使用済燃料貯蔵施設に関する
設計及び工事の計画の軽微な変更の届出

使用済燃料貯蔵施設における電気設備

令和 3 年 8 月 20 日付け原規規発第 2108202 号にて認可された設計及び工事の計画において、電源車の設計仕様に関する記載の変更及び関連箇所の変更並びに記載の適正化が必要な箇所が認められたため、添付 1 のとおり変更を行った。

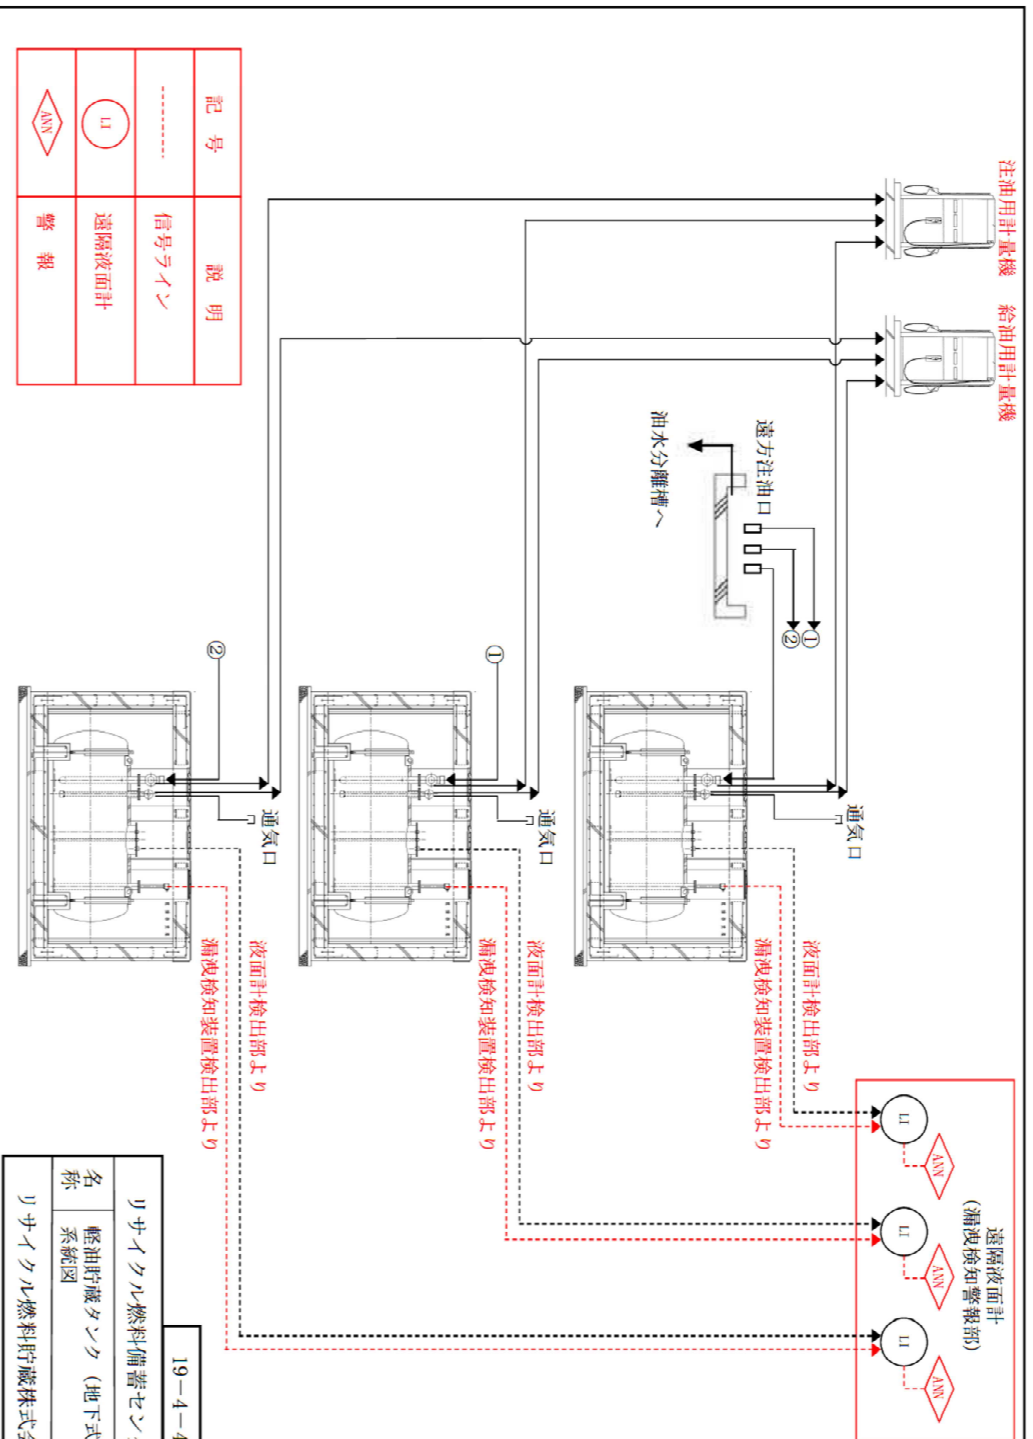
変更前 (原規規発第 2208161 号にて認可)	変更後	変更理由
<p>添付 19-4-4-4 モニタリングポストの単線結線図</p> <p>凡例 ↓ : 遮断器 ⊕ : 変圧器 - - - : メカニカル インターロック</p> <p>無停電電源装置 貯蔵建屋 無停電分電盤 210V 使用済燃料貯蔵建屋 420V常用母線 2 受変電施設 据置発電機 (MP用) 分電盤 AC-DC電源切替盤 210/105V 電灯分電盤 105V 210/105V モニタリングポスト A モニタリングポスト B</p> <p>19-4-4-4 リサイクル燃料備蓄センター 名称 モニタリングポストの単線結線図 リサイクル燃料貯蔵株式会社</p>	<p>添付 19-4-4-4 モニタリングポストの単線結線図</p> <p>凡例 ↓ : 遮断器 ⊕ : 変圧器 - - - : メカニカル インターロック</p> <p>無停電電源装置 貯蔵建屋 無停電分電盤 210V 使用済燃料貯蔵建屋 420V常用母線 2 受変電施設 据置発電機 (MP用)* 分電盤 AC-DC電源切替盤 210/105V 電灯分電盤 105V 210/105V モニタリングポスト A モニタリングポスト B</p> <p>* : さらなる信頼性向上の観点から 設ける設備は灰色にする。</p> <p>19-4-4-4 リサイクル燃料備蓄センター 名称 モニタリングポストの単線結線図 リサイクル燃料貯蔵株式会社</p>	<p>記載の適正化。</p>
